Olsen Tec é um informativo exclusivo da Olsen para a rede de Assistência Técnica Credenciada, com objetivo de divulgar as mudanças nos produtos ou procedimentos, preparando os técnicos em tempo hábil para as inovações do mercado. Fique atento aos conteúdos apresentados e repasse aos demais técnicos autorizados de sua empresa.

## Substituição do Parafuso do Encosto do Mocho e Instrução Para Correta Fixação

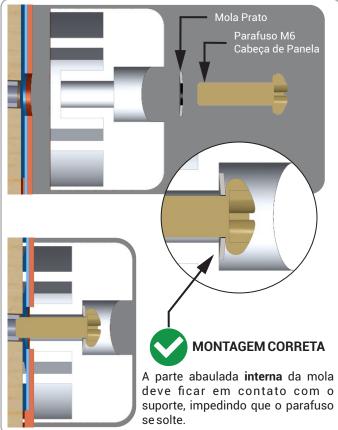
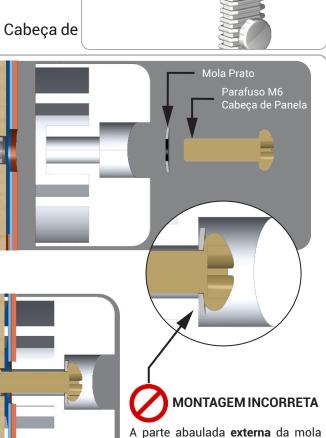
Com o intuito de otimizar a fixação do encosto do mocho ao seu suporte, comunicamos a substituição do "Parafuso M6 Cabeça Chata (cód. 5200725)" pelo "Parafuso M6 Cabeça de Panela (cód. 5200756)". A alteração tem efeito para os produtos fabricados a partir do dia 26/10/2020.

Abaixo, ilustramos a correta montagem do "Parafuso M6 Cabeça de

Panela" com a "Mola Prato Ø 6,2 (cód. 5201704)":

em contato com o suporte permite

que o parafuso se solte.
